**MÉMOIRE**  
**Bureau d'audiences publiques sur l'environnement (BAPE)**

**Projet de construction d'un tramway à Québec**  
**RECOMMANDATIONS POUR UNE BONIFICATION D'UN**  
**PROJET COLLECTIF ESSENTIEL POUR LES CITOYENS**

**30 juillet 2020**

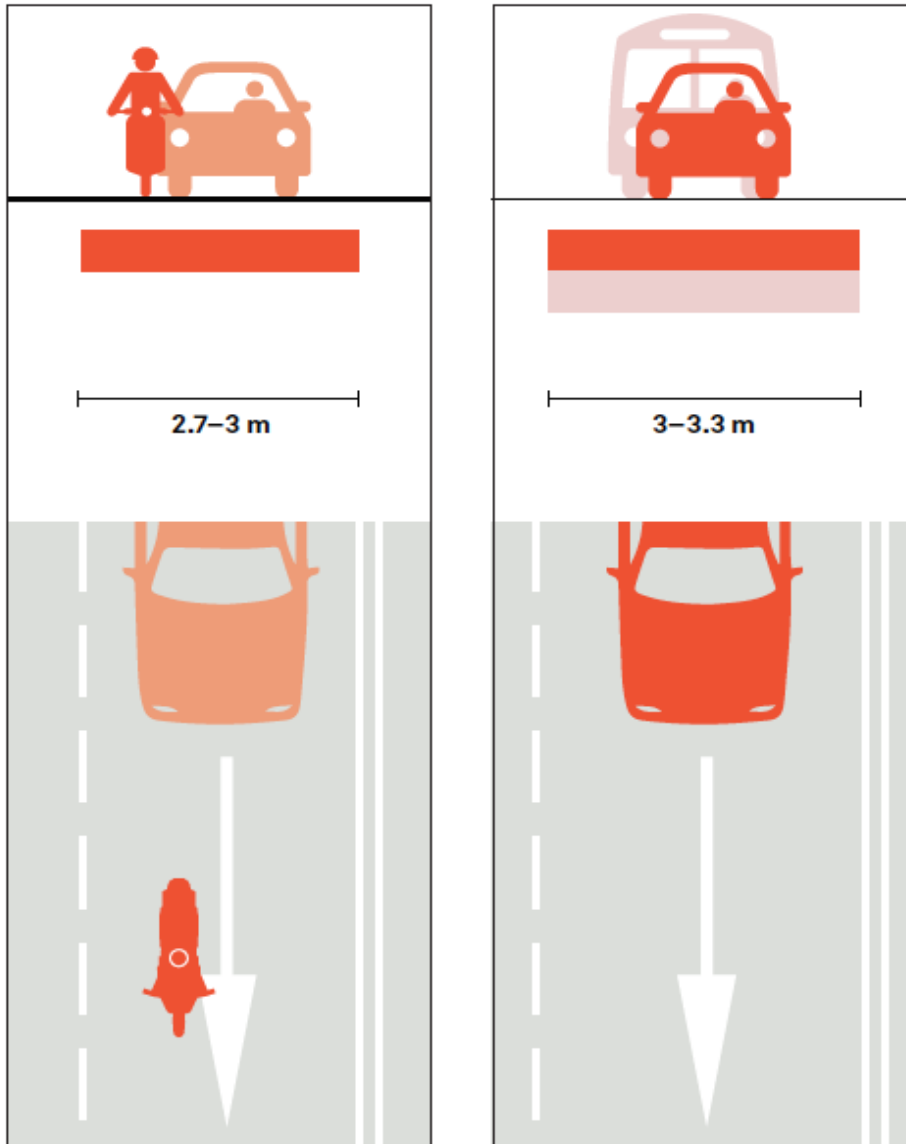
**Il s'agit pour nous de la principale condition que doit proposer la commission du BAPE et que le gouvernement doit exiger dans son éventuel décret d'autorisation, soit garder le projet à l'intérieur de l'emprise existante et à concevoir des voies de circulations à un maximum de 3 mètres de largeur. Ce faisant, le Gouvernement permettrait un projet de moindres impacts et beaucoup moins coûteux.**

**Au lieu des 19,5m proposé (2m par trottoir, 4m par voie de circulation et 7,5m pour la plateforme du tramway), il faut limiter l'emprise du futur projet entre 16 et 17,5m (3m par voie de circulation et 7,5m pour la plateforme du tramway et entre 2,5m à 1,25m pour les trottoirs (les trottoirs à moins de 1,75m étant réservés aux endroits particulièrement étroits, si nécessaire)).**

**Image 3 :** Schéma adapté de la coupe de la présentation de l'étude d'impact de la Ville de Québec (Annexe 2). Une coupe qui démontre pratique désuète que nous dénonçons.

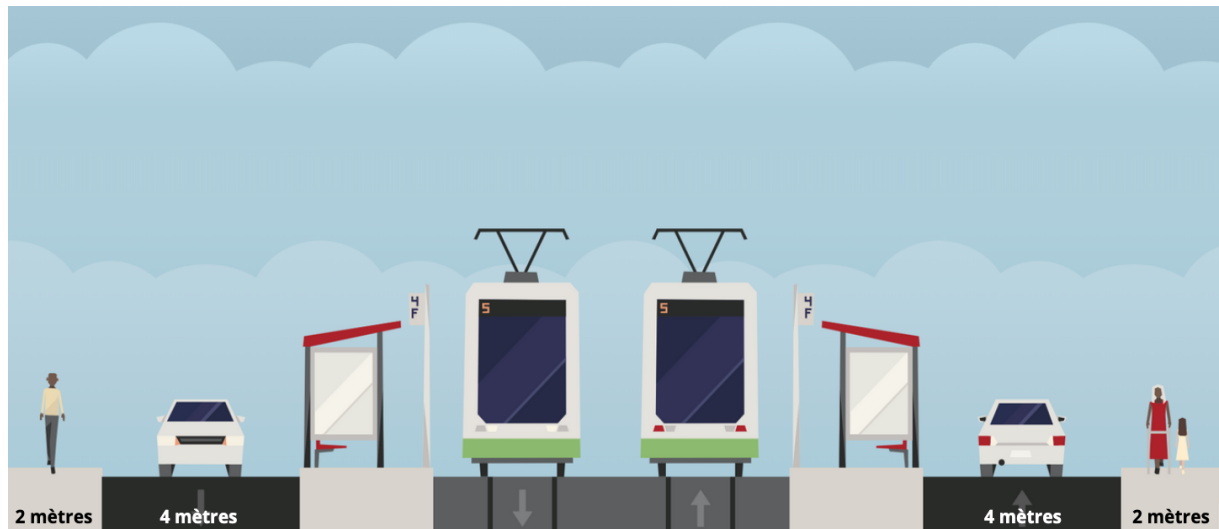
Nous souhaitons connaître les réels motifs justifiant cette largeur qui est un non-sens. Les pratiques en matière d'ingénierie routière dites régressives et permissives doivent être révisées afin de s'adapter aux meilleures pratiques éprouvées depuis de nombreuses années ailleurs dans le monde.

Des pratiques désuètes, telles que celles proposées à ce jour, peuvent provoquer un sabotage complet du projet et sont un risque important qu'il convient de résoudre (grogne des citoyens due à une coupe injustifiée des arbres et à des expropriations inutiles, perte de la qualité du paysage et des milieux de vie, etc.).

**Image 4 :** Proposition d'amélioration de l'emprise du tramway et de la largeur des voies automobiles en respectant les bonnes pratiques reconnues mondialement (voies de 3 à 3,25 mètres maximum).

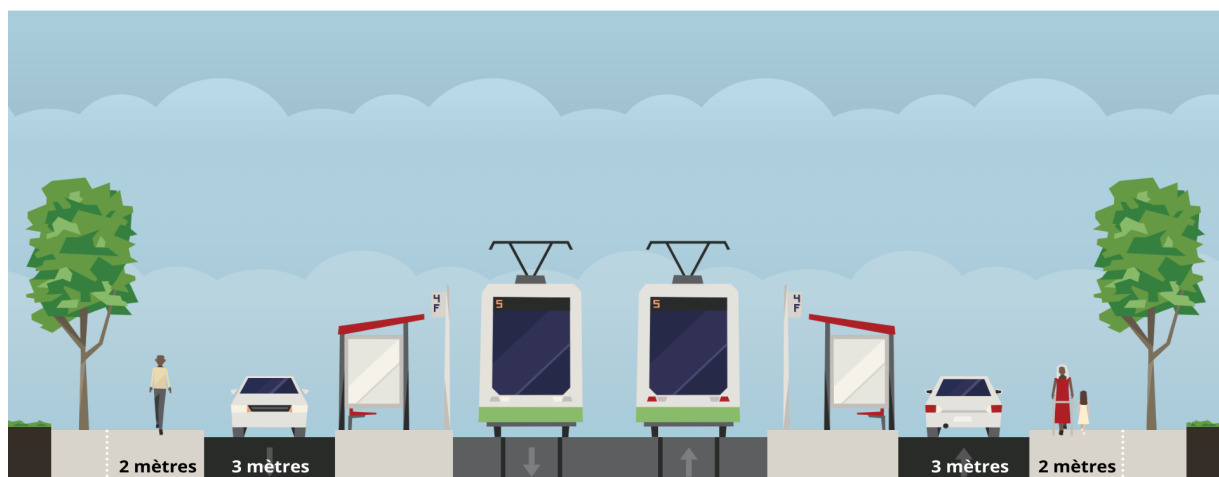
Notons que la largeur de l'emprise du tramway serait selon le *bureau de projet du RSTC* minimalement de 7,1 et non toujours 7,5 mètres comme sur la coupe de la Ville de Québec (Annexe 2). Notons également que les arbres ont davantage d'espace que sur la proposition initiale. Plus d'un mètre environ est dorénavant disponible sur la version proposée.

- 5. LE BUREAU DE PROJET DOIT FAIRE CE QUI EST NÉCESSAIRE POUR QUE LE CONSORTIUM CHOISI RESPECTE UNE LARGEUR DE VOIE AUTOMOBILE MOINS LARGE (3 MÈTRES) ET DEMEURE DONC DANS L'EMPRISE NÉCESSAIRE SAUF EXCEPTIONS (STATIONS, OBSTACLES DIFFICILEMENT CONTOURNABLES, ETC.). ET CE, AFIN D'ÉVITER LES EXPROPRIATIONS ET LA COUPE D'ARBRES À PLUSIEURS ENDROITS.**
